EKSPERTYZA TECHNICZNA
USZKODZONEJ TERMOMODERNIZACJI
BUDYNKU BIUROWEGO

OBIEKT: *BUDYNEK BIUROWY ZLOKALIZOWANY*
W BIAŁEJ PODLASKIEJ UL. PROSTA 19

ZLECENIODAWCA: *IZBA ADMINISTRACJI SKARBOWEJ*
W LUBLINIE U. SZELIGOWSKIEGO 24

WRZESIEŃ 2025 r.

**TERMOMODERNIZACJA BUDYNKU
ROZMIESZCZENIE MASY KLEJĄCEJ NA PŁYTCIE
TERMOIZOLACYJNEJ**

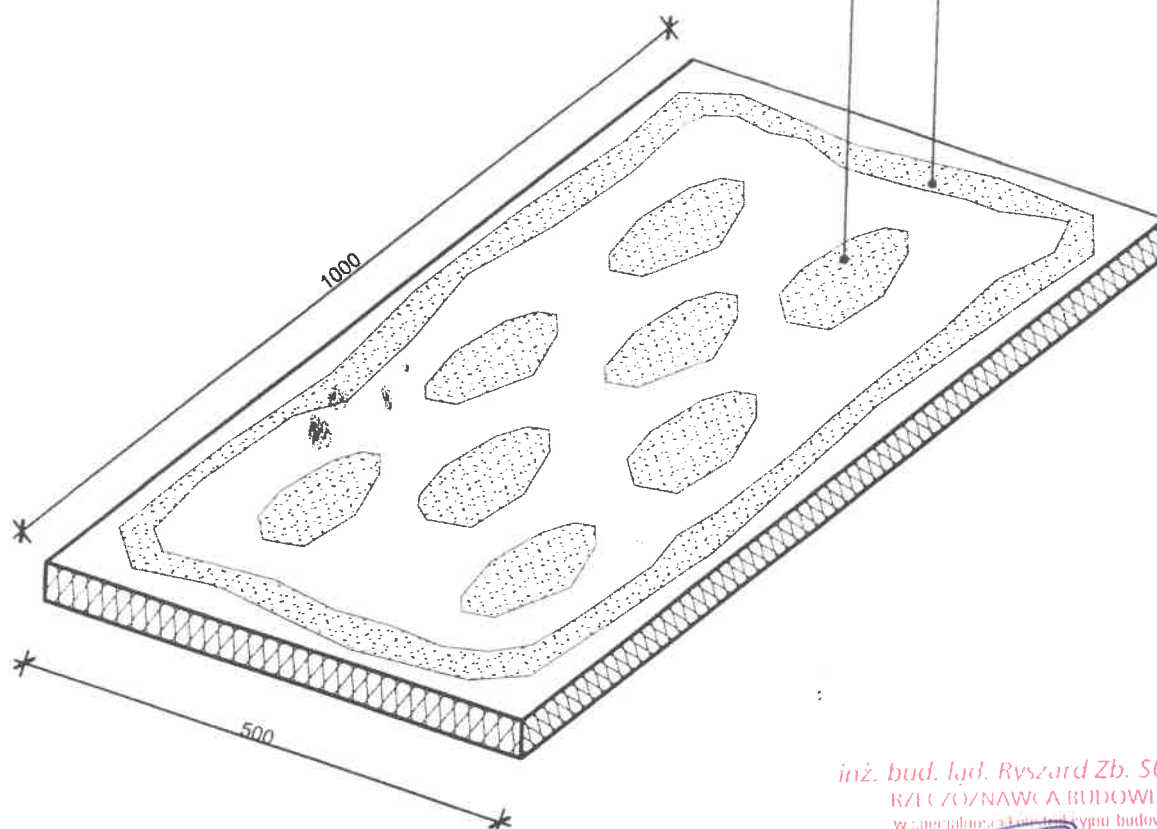
Płyty styropianowe odrywają się łącznie z masą klejową, to oznacza że podłoże było źle oczyszczone, o czym świadczy nie usunięta farba na tynku elewacyjnym. Płyty styropianowe przed przyklejeniem powinny być pokryte klejem wzdłuż krawędzi na szerokość 3,0 cm, na pozostałej części winny być nałożone placki o średnicy 8÷12 cm tak aby cała powierzchnia płyty obejmowała co najmniej 40% powierzchni, tj. jedna płyta styropianowa powinna być pokryta 0,2 m² a jest 5 placków o średnicy 15 cm tj. 0,09 m², bez kleju na krawędziach płyty.

Placki klejowe nałożone na płyty styropianowe powinny mieć grubość 1,0 cm przed dociśnięciem do ściany, odrywane od ściany mają grubość 1 – 2 cm.

MASA KLEJĄCA NA OBWODZIE
PŁYTY TERMOIZOLACYJNEJ O SZEROKOŚCI 30 - 50 mm
I GRUBOŚCI 10 - 20 mm

MASA KLEJĄCA W KSZTAŁCIE PLACKÓW
ŚREDNICY ok. 100 mm I GRUBOŚCI 10 - 20 mm

SZCZEGÓŁ MONTAŻU LISTWY STARTOWEJ W CZĘŚCI "A" ORAZ KOTWIENIA OCIEPLENIA

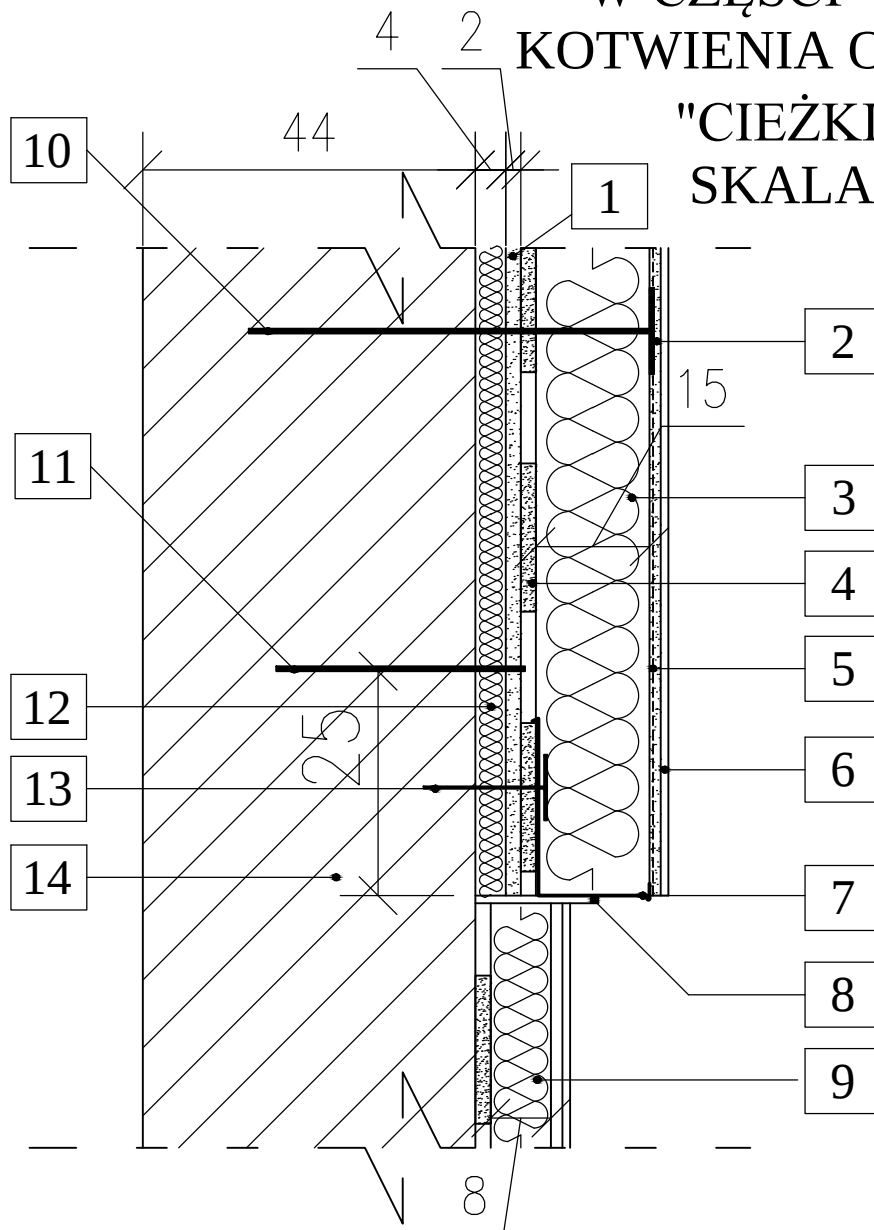
- źle wykonano obróbki blacharskie i dachu
- nie zastosowano tzw. listwy startowej z blachy stalowej lub aluminiowej
- nie wykonano dodatkowego kotwienia ściany w części „A” wykonanego w technologii ciężkiej

Wykonane ocieplenie części ścian budynku oznaczonej na planie literą „A” w tzw. technologii ciężkiej wymaga dodatkowo kotwienia.

Pierwszą warstwę styropianu od dołu o wysokości 50cm należy rozebrać aby wykonać dodatkowe kotwienie warstwy ocieplenia tzw. ciężkiego. Nawiercać otwory o średnicy 20mm o rozstawie co 60cm i głębokości 28cm. W otworach tych wkleić pręty średnicy 16mm i długości 25cm.

KOTWY $\phi 16$ CO 60cm TZW TYNKU CIĘŻKIEGO

SZCZEGÓŁ MONTAŻU LISTWY STARTOWEJ W CZĘŚCI "BCD" SKALA 1:10

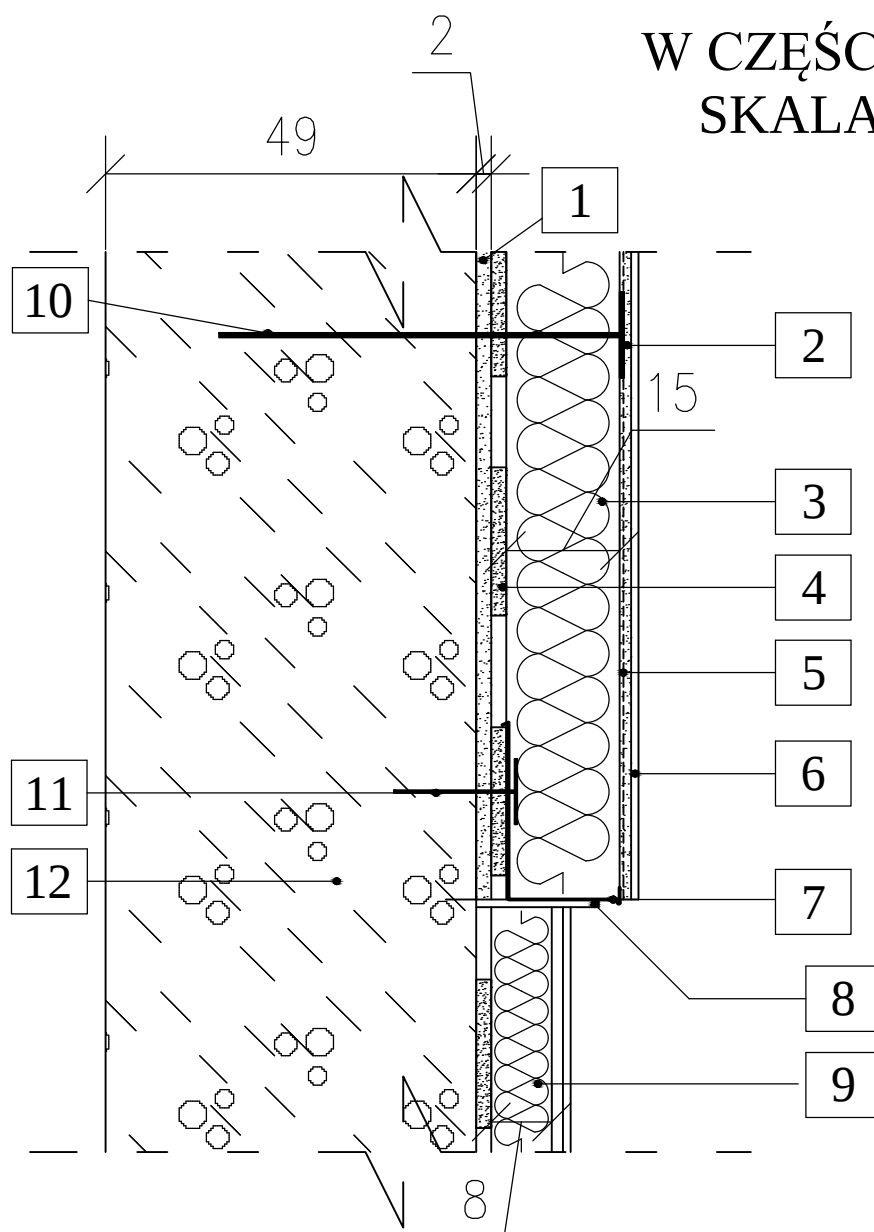
W trakcie wykonywania odkrywek okazało się, że nie zastosowano listwy startowej. Właściwie zamontowana listwa określa początek ocieplenia i zabezpiecza styropian przed gryzoniami.

Kolejną czynnością powinno być zamontowanie listwy startowej.

SICIEGÓŁ OBRÓBEKI BLACHARSKIEJ

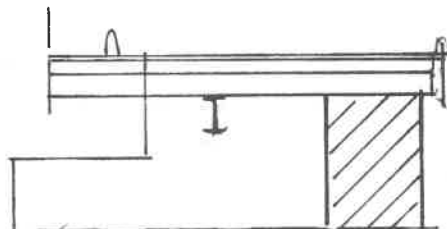
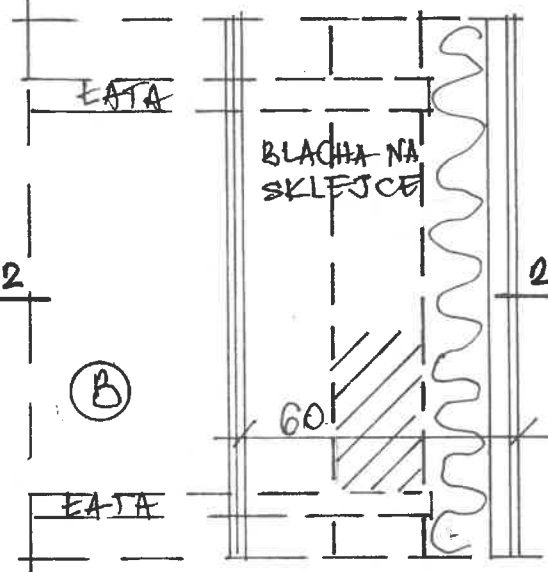
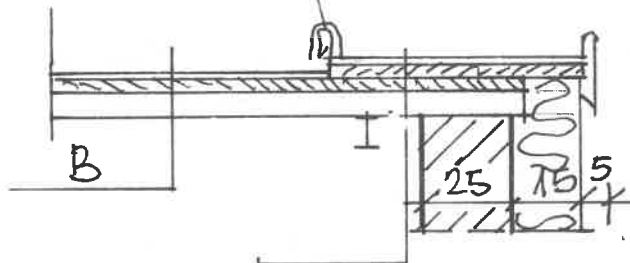
Dodatkowo przyczyną odpadnięcia płyt styropianowych ze ścian szczytowych była nieodpowiednia obróbka blacharska. Woda opadowa wpływała między ściany a płyty styropianowe, a w okresie jesienno-zimowym zamarzała i odspajała płyty.

Obróbka blacharska była nieszczelna i źle zakotwiona, dlatego odpadła razem z płytami.

Prace remontowe należy zacząć od przedłużenia pokrycia dachu ściany szczytowej przy ul. Prostej. Przedłużenie wykonać ze sklejki wodoodpornej grubości 15mm i pokryć blachą płaską lakierowaną - wg rysunku.

BLACHA LAKIEROWANA NA
SKLEJCE GR. 15MM O SZEROK.
60CM - POŁĄCZONA Z DESKAMI
KIDRETAMI DŁUG 50MM
KATY NA KONSTR. STAL.

ABY PRZYKRYĆ OCIEPLENIE NALEŻY IDEMONTOWAĆ
JEDEN ARKUSZ BLACHY TRAPEZOWEJ, NASTĘPNIE
PRZEDKŁAŚĆ KATY DREWNIANE I POKRYĆ BLACHĄ
TRAPEZOWĄ, POKRYCIE ZAŁĄCZYĆ OBRÓBKĄ
BLACHARSKĄ

WYKONANIE PUSKI POMIEDZY SCIANA I PLYTA
PIANKA POLIURETANOWA

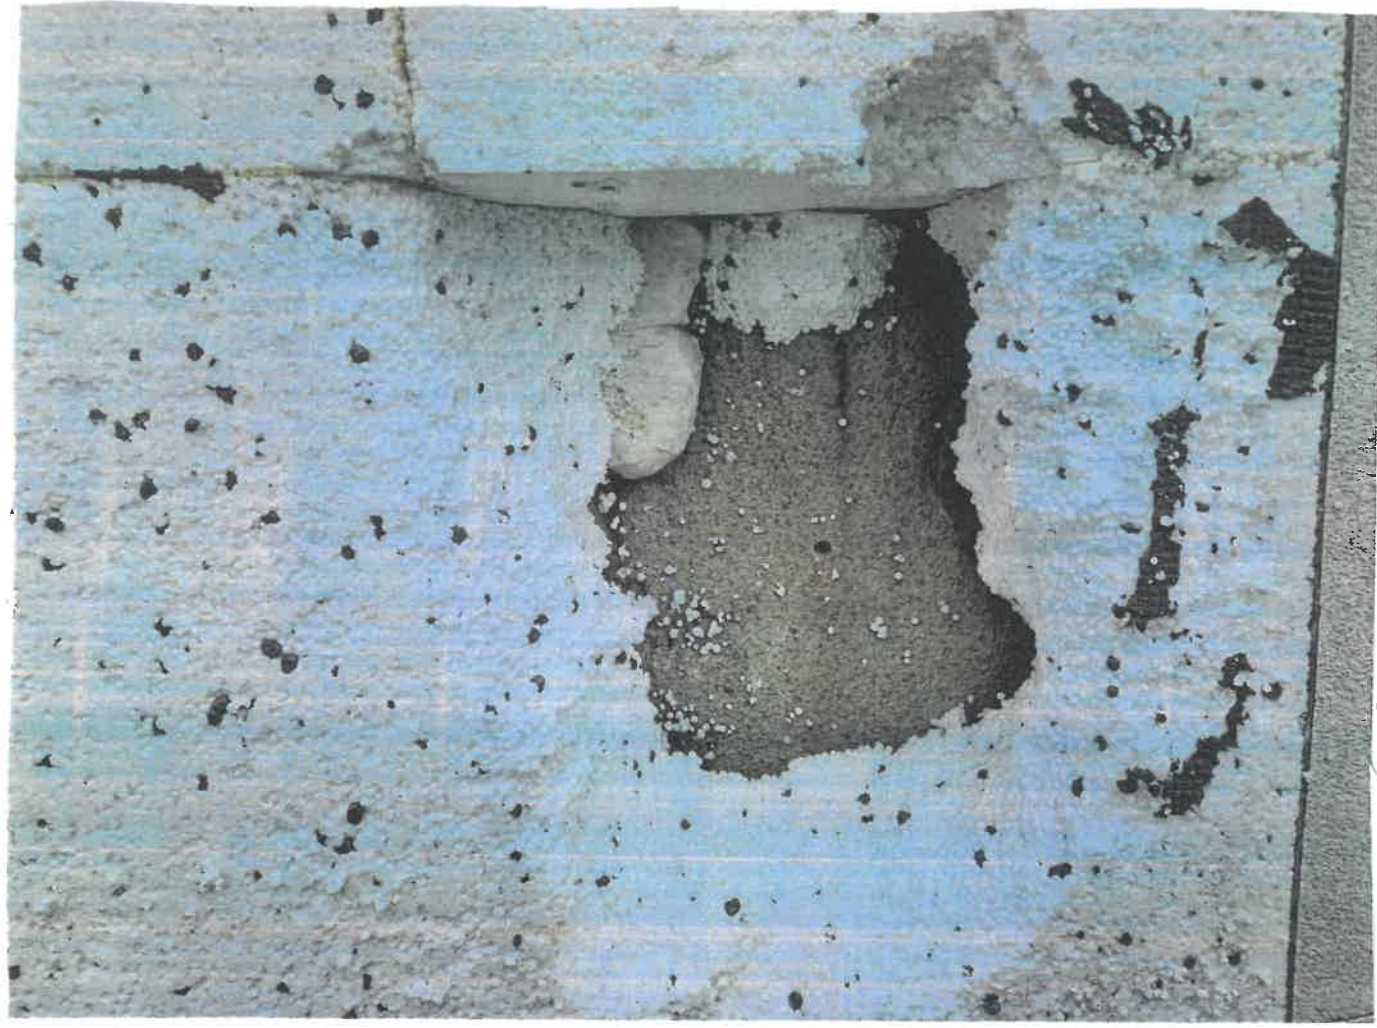
Wyrównanie nierówności ścian grubą warstwą kleju dochodzącą do 4 cm spowodowało że pomiędzy ścianą a płytami styropianowymi są pustki w które można włożyć dłoń. Projekt przewidywał kotwienie płyt trzpieniami z rdzeniem stalowym w ilości 6 szt./m². Wykonawca zmniejszył ilość do 3 szt./m² oraz zastosował kołki plastikowe, zbyt krótkie. Dodatkową przyczyną oderwania płyt styropianowych przez ssanie wiatru było przenikanie wody opadowej na połączeniu płyt ze ścianą i odspajanie ich przez mróz.

NOŻYKOT I DŁUGOŚĆ KOTKÓW

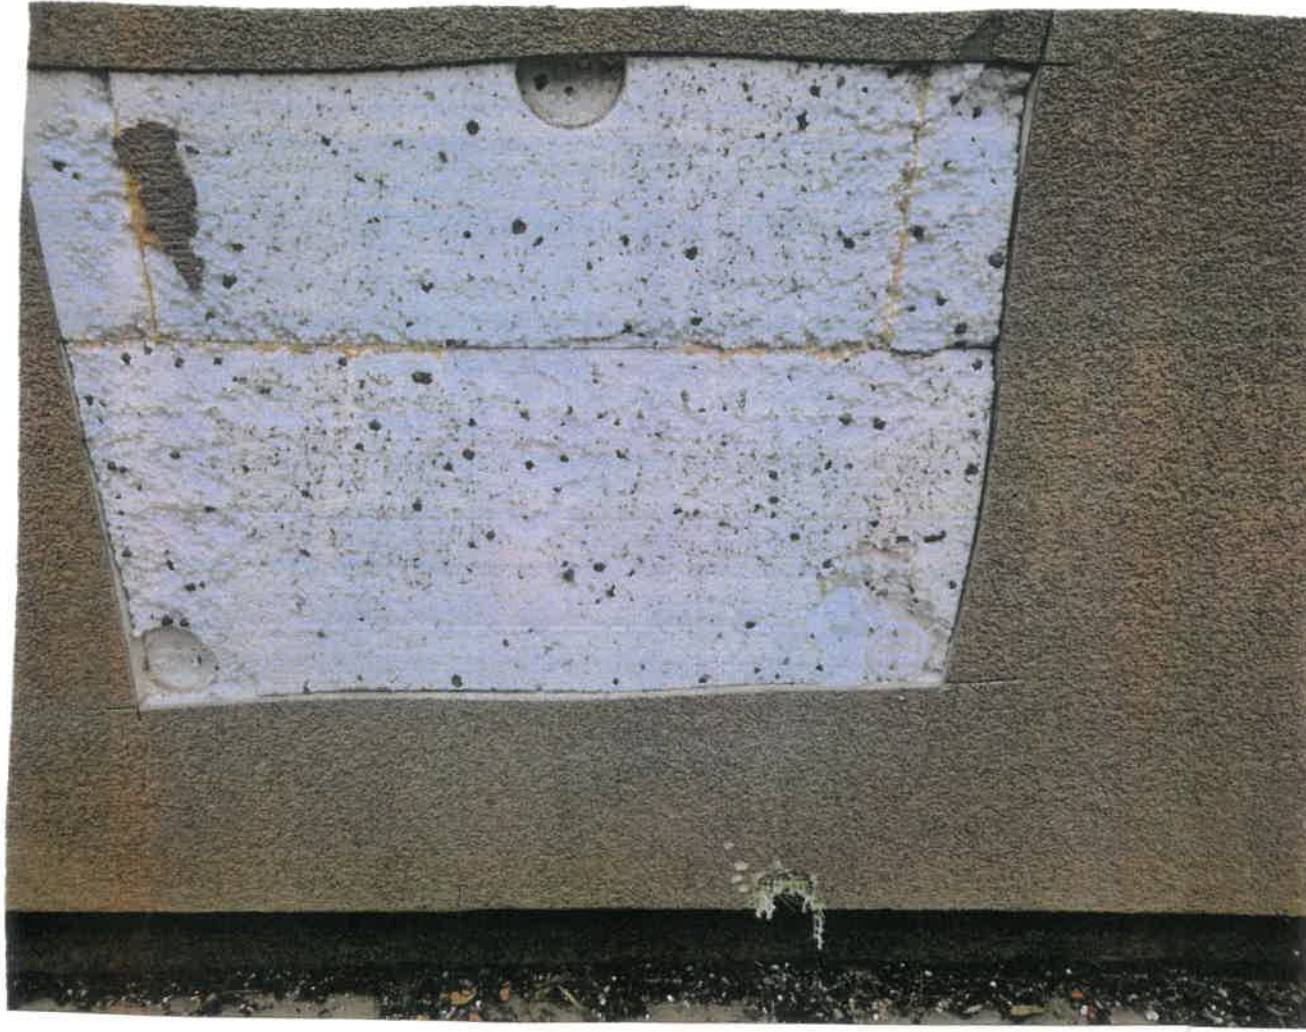
Do kotwienia płyt użyto kołków plastikowych o długości 20,0 cm z trzpieniem plastikowym. Kołki są na tyle krótkie, że były kotwione w tynku na głębokość do 2,0 cm, część kołków w ogóle nie było zakotwionych, gdyż otwory wywiercone były zbyt płytkie i końcówka kołka została zmiażdżona podczas wbijania.
